Neubau der Grünfläche Schneiderstraße / Eichwerderstraße

Ergebnisse aus der Bürgerbeteiligung vom 12. April 2013
und daraus resultierende Planänderungen

Sitzung des ABPU vom 11. Juni 2013

Auf der Sitzung des ABPU vom 12.02.2013 vorgestellte Planung

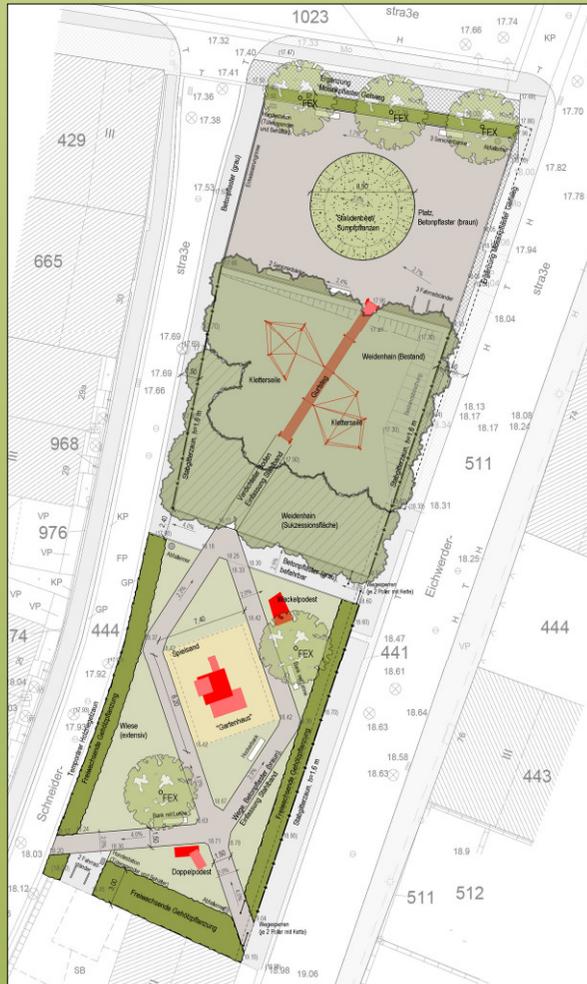
- + Spielgeräte (Gartenhaus, Gurtsteg mit Seillabyrinth)
- + Nutzung der Wiese für Ballspielen möglich
- Befürchtungen in Bezug auf Hunde / Hundekot

- + Allgemeine Zustimmung zu den Spiel- und Sitzelementen
- Geschlossener Zaun wäre besser (Hundekot, Frage der regelm. Reinigung)
- Weidenhain komplett erhalten, Sitzplatz südl. der Weiden anordnen

Minimierung befestigter Flächen, Barrierefreiheit, Sitzplätze im Schatten

Änderungen Gesamtkonzept

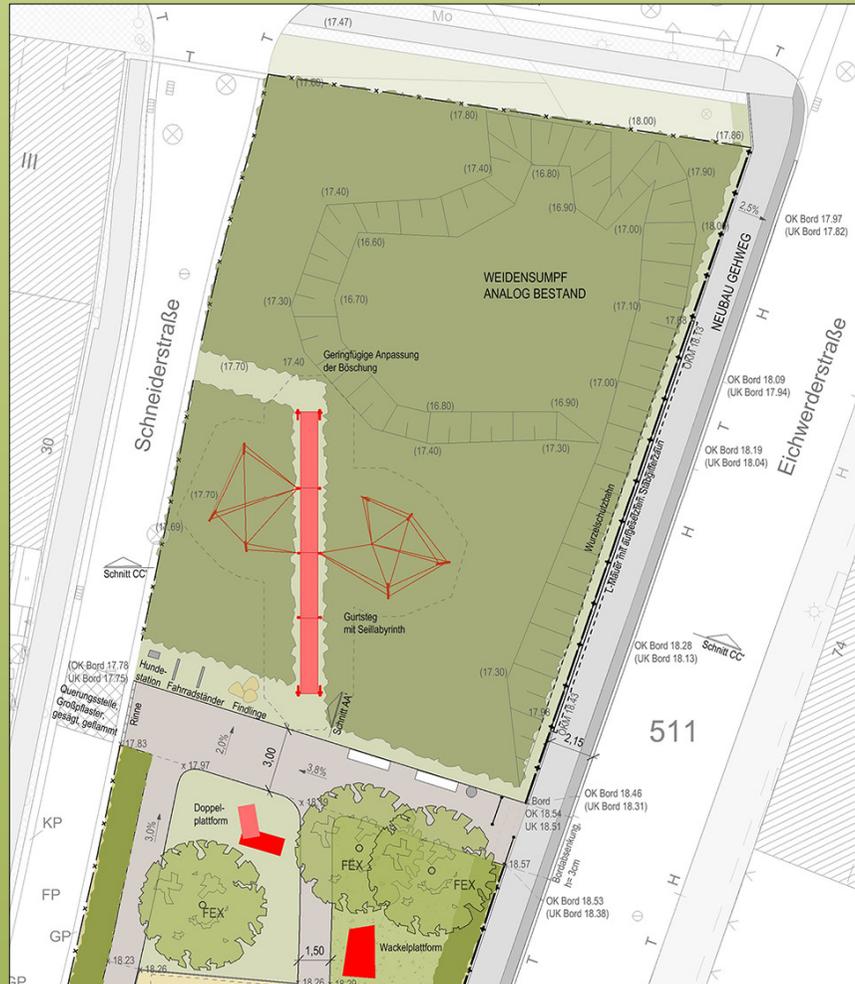
Beibehaltung von Wiese und Weidenhain in ihrer jetzige Größe (Offener / geschlossener Bereich)
> Platzbereich im Norden entfällt

Gehwegbereich Eichwerderstraße wird komplett erneuert (Betonrechteckpflaster grau mit Aufmerksamkeitsstreifen in anthrazit)

Einfriedung entlang der Eichwerderstr. mit Stabgitterzaun (h=1,6 m), andere Seiten Holzriegelzaun (h=0,5 m)

QUERSCHNITT WEIDENHAIN

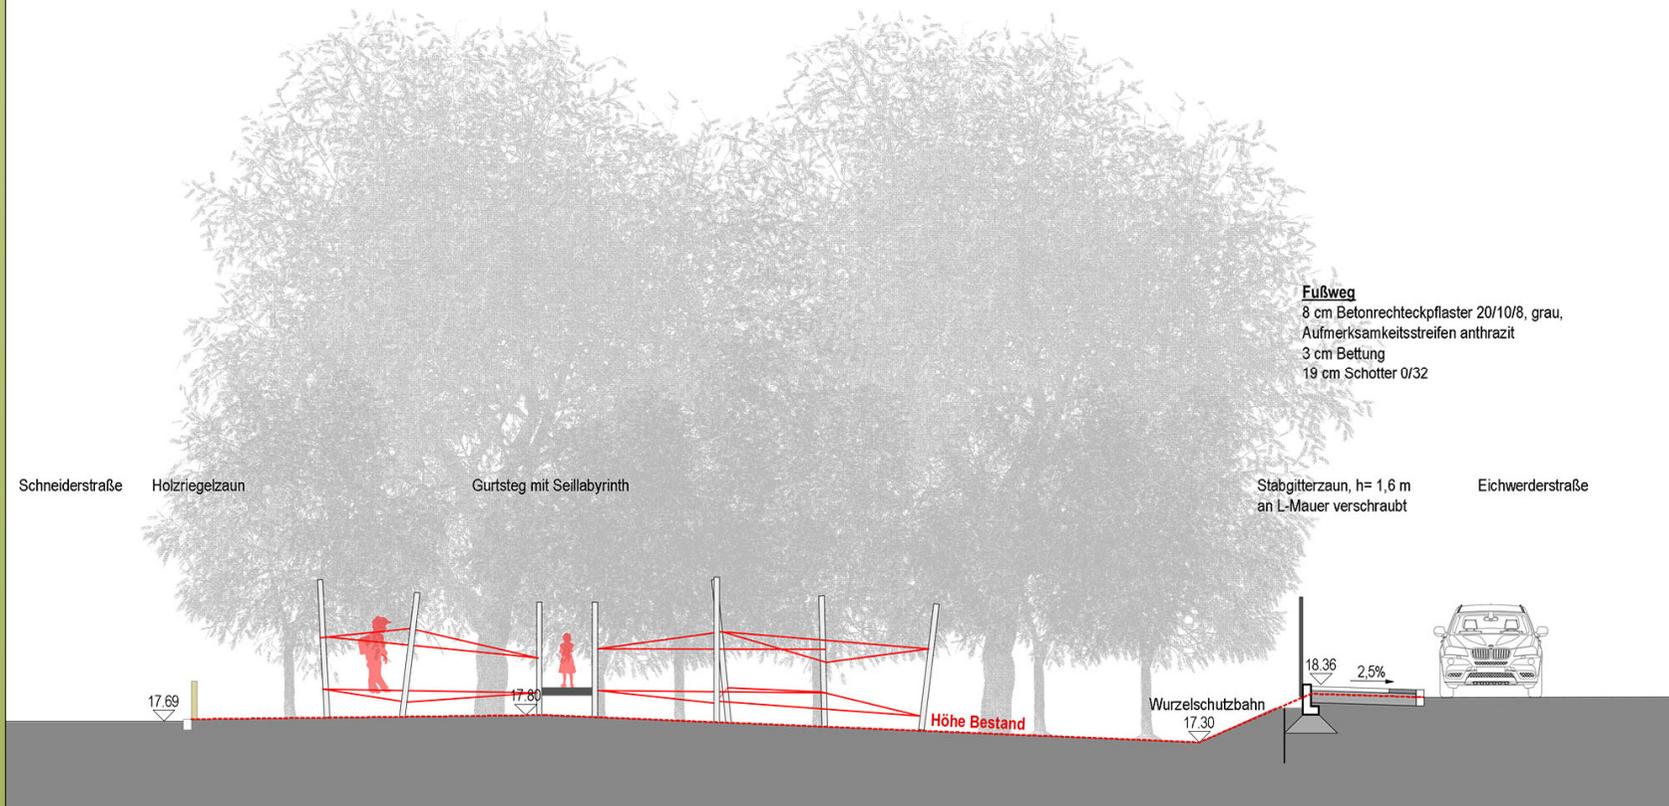
Erhalt der Senke

Abstützen des Gehweges mit Betonwinkeln gegen Abrutschen notwendig

Einbau des Gurtsteges in höher gelegenen Bereich mit weniger dichter Vegetation

Zur barrierefreien Erreichbarkeit der Fläche Einbau einer Querungsstelle im Bereich der Fahrbahn Schneiderstraße aus geschnittenem Granitpflaster (glatte Oberfläche)

QUERSCHNITT WIESE

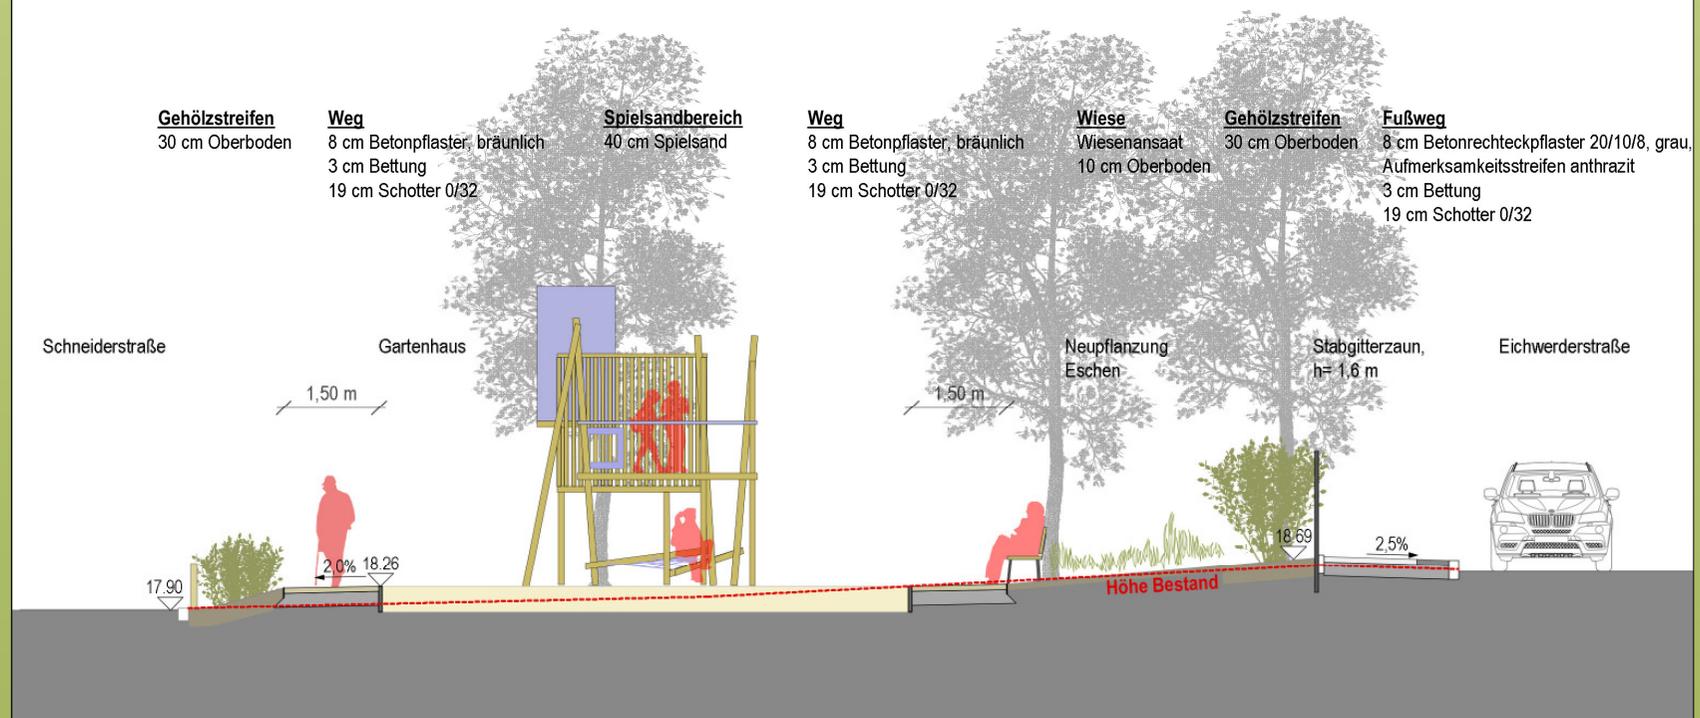
Anpassung der Wegeführung an
neues Konzept

Rasen im südwestlichen Bereich
(Ballspielfläche) -
Blumenwiese zur Eichwerderstraße
